KORTGEDINGDAGVAARDING

de stichting **Stichting Laat de Laresse**, gevestigd te Amsterdam,

de publiekrechtelijke rechtspersoon **Gemeente Amsterdam**, gevestigd te Amsterdam, kantoorhoudende aan het adres Amstel 1 te (1011 PN) Amsterdam, aan het laatstgenoemde adres mijn exploit doende en een afschrift hiervan latende aan:

- 1.1 De gemeente gaat groot onderhoud uitvoeren in de De Lairessestraat en de Cornelis Krusemanstraat (hierna gezamenlijk: de "**Lairessestraat**"). Tegelijkertijd c.q. aansluitend wil de gemeente deze straten herinrichten. De bewoners en andere belanghebbenden uit de buurt hebben – in een heel laat stadium – kennisgenomen van de herinrichtingsplannen en maken zich grote zorgen over wat deze herinrichtingsplannen voor de verkeersveiligheid, de leefbaarheid en de functionaliteit van de straat zullen betekenen. De gemeente stelt dat de herinrichtingsplannen zijn ingegeven door de wens om de verkeersveiligheid in het algemeen en die van fietsers in het bijzonder te vergroten, maar de herinrichtingsplannen – zoals vastgelegd in het Definitief Ontwerp (hierna: "**DO**") – getuigen van een gebrek aan realiteitszin. Bovendien wordt de gestelde veiligheidsdoelstelling

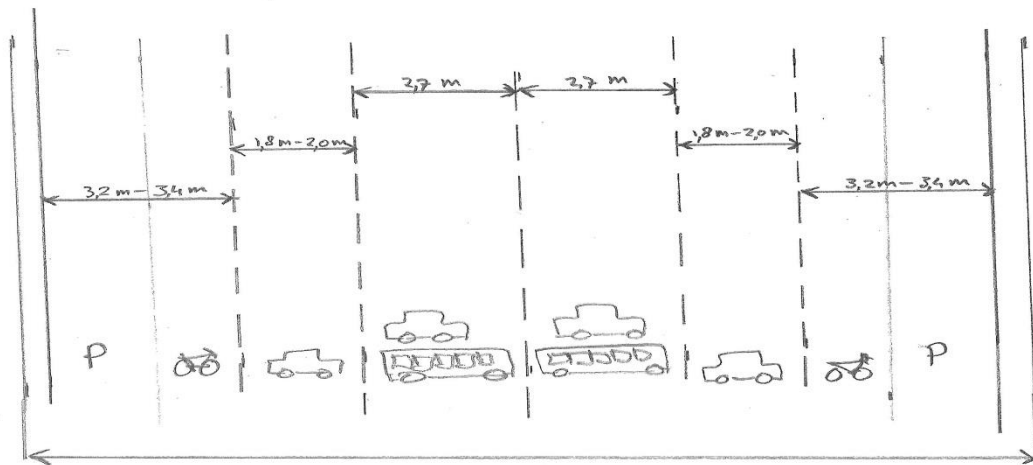
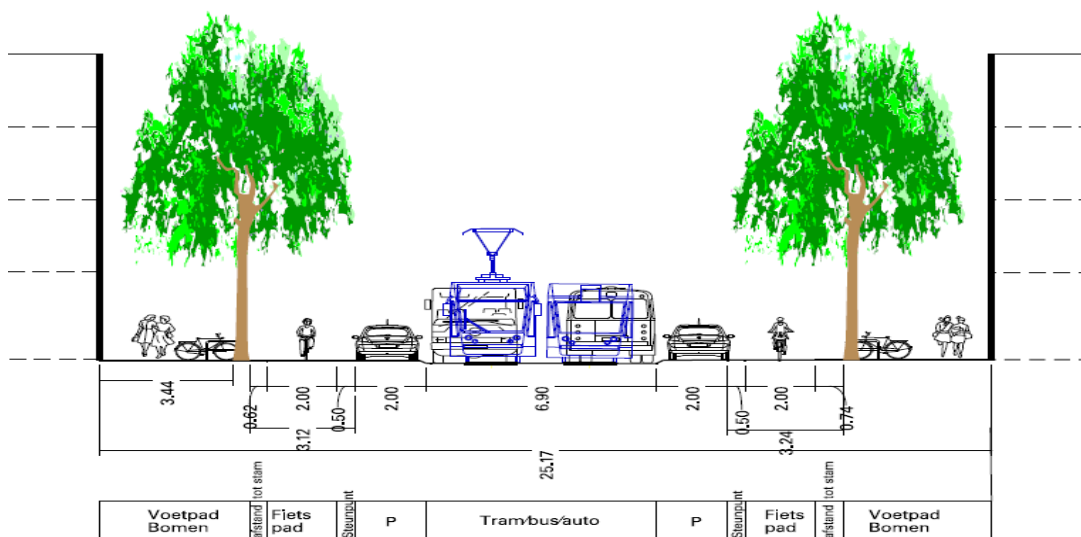
- 2.2 De huidige inrichting van de straat bestaat uit één grijze asfaltplak tussen de bomenrijen die op een afstand van ruim 17m van elkaar staan (situatie parallelparkeren). Het asfalt ligt ongeveer 60-70cm van de bomen af. Aan beide zijden van de weg is een parkeerstrook met direct daarnaast een fietsstrook. De gezamenlijke breedte daarvan varieert tussen 3,2m en 3,4m. Direct naast die fietsstrook is aan beide zijden een smalle rijbaan voor autoverkeer

(1,8m-2,0m), en direct daarnaast (in het midden) liggen rijstroken van 2,7m voor het openbaar vervoer, waarop ook overig verkeer is toegestaan. Alle genoemde stroken worden van elkaar gescheiden door stippellijnen (behalve tussen de parkeerstroken en fietsstroken waar geen afscheiding is aangebracht). Op het stuk tussen de Emmastraat en het Valeriusplein, waar zeer veel kantoren zijn gelegen, zijn schuine parkeervakken beschikbaar. Daar is het trottoir ook aanzienlijk breder. Verder is het wegprofiel daar gelijk als in de rest van de straat. Gemakshalve wordt in de tekeningen in deze dagvaarding uitgegaan van de situatie parallelparkeren. In onderstaande tekening is de huidige situatie in bovenaanzicht (bij parallelparkeren) weergegeven.

A-A Principe dwarsprofiel (thv De Lairessestraat 61)

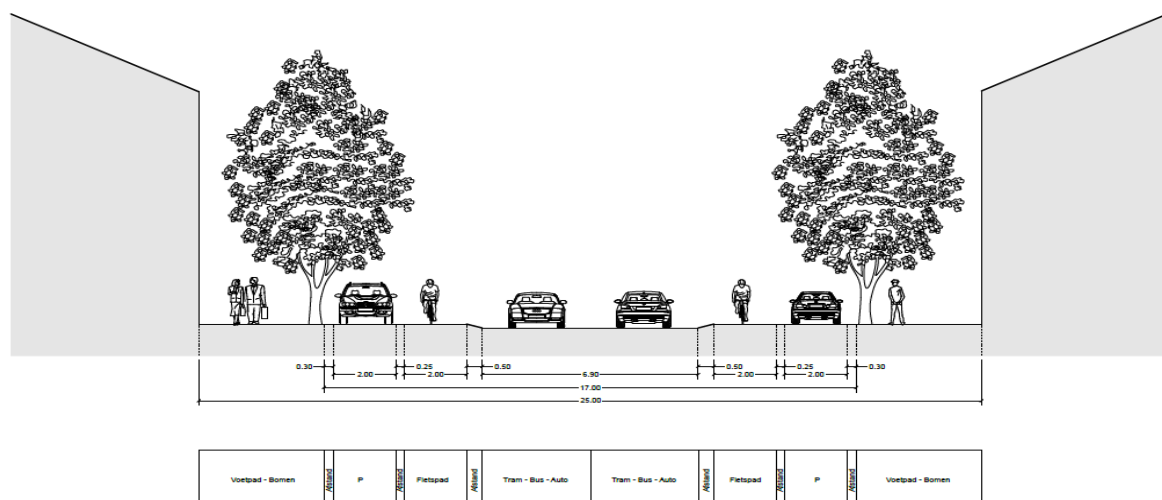
2.3 Het herinrichtingsplan van de gemeente voorziet aan weerskanten van de straat in vrijliggende fietspaden van 2 m met schampstroken van 0,5m, met links daarnaast een langspaarkeerstrook van 2 m en twee rijbanen voor al het overige verkeer van in totaal 6.9 m breed. Het VO wordt weergegeven in onderstaande schets (zie ook **productie 4**).

- 4.7 Door de parkeerstroken te positioneren tussen de rijbaan en het fietspad, wordt aan zowel het fietsverkeer als aan het autoverkeer iedere manoeuvreerruimte ontnomen, terwijl die manoeuvreerruimte in een krappe straat juist noodzakelijk is om de verkeersveiligheid te waarborgen. De fietsers worden opgesloten tussen een muur van geparkeerde auto's en een bomenrij, waardoor zij niet of nauwelijks ruimte hebben om naast elkaar te fietsen of om elkaar te passeren, maar waardoor bovendien iedere ruimte om uit te wijken (bijvoorbeeld bij openstaande portieren) ontbreekt.

De Leidraad CVC bevat voorschriften voor de minimummaten waaraan dergelijke fietspaden moeten voldoen: fietspad minimaal 2,5m breed (of 3,0m met bromfietsers) met tussen fietspad en parkeervakken een schampstrook van minimaal 0,9m. Het DO heeft een fietspad van 2,0m breed met een schampstrook van 0,5m, dus ver beneden de minimumvoorschriften.

- 4.9 Deze effecten worden nog versterkt doordat de parkeerstroken in het DO (te) krap en niet reëel bemeten zijn. De maatvoering van de parkeerstrook wordt op de tekening aangegeven als 2,00m. Dat is te smal. De minimale parkeerbreedte is door het CROW³ in 2013 (zoals neergelegd in NEN 2443) verbreed van 2,30m naar 2,50m, omdat personenauto's steeds breder worden.⁴ Daarbij gaat het CROW uit van een normvoertuig personenauto's van 1,83m (voorheen was dit 1,75m), en een wettelijke maximumbreedte van 2,55m⁵. Juist in de De Lairesestraat staan doorgaans veel auto's geparkeerd die breder zijn dan het normvoertuig. Ook worden er vaak bestelbussen geparkeerd, die met een breedte van 2,40m-2,50m tegen het wettelijke maximum zitten. In de praktijk betekent dit dat vrijwel alle auto's en in ieder geval alle bestelauto's ruim zullen uitsteken buiten de te smalle parkeerstrook. Ze zullen ofwel uitsteken op de rijbaan, zodat de door het GVB geëiste rijbaanbreedte van 6,9m niet wordt gehaald, ofwel op de schampstrook of zelfs op het fietspad, zodat niet aan de eisen van de brandweer kan worden voldaan en extra hinder en gevaar voor het fietsverkeer zal optreden.

- 4.10 Dit geldt te meer, nu de parkeerstrook effectief niet eens 2,00m breed is. Immers, een deel (10cm?) van die breedte bestaat uit een schuine rand waar men niet op kan parkeren. Aan de andere kant is een opstaande rand van 10cm hoog, waar men vanzelfsprekend niet pàl tegenaan parkeert (ook om schade aan de velgen te voorkomen). Effectief blijft er dus van de parkeerstrook maar circa 180cm over, zelfs minder dan de breedte van de normauto, die – zoals gezegd – al smaller is dan de gemiddelde auto die in deze straat parkeert.

- 5.2 De oplossing die de Stichting heeft gevonden is even eenvoudig als effectief: als slechts de posities van de parkeerstrook en het vrijliggend fietspad worden verwisseld (met invoering van schampstroken), is flexibel en soepel verkeer voor alle verkeersdeelnemers mogelijk. Zowel fietsers als andere weggebruikers hebben effectief meer ruimte omdat zij gemakkelijk
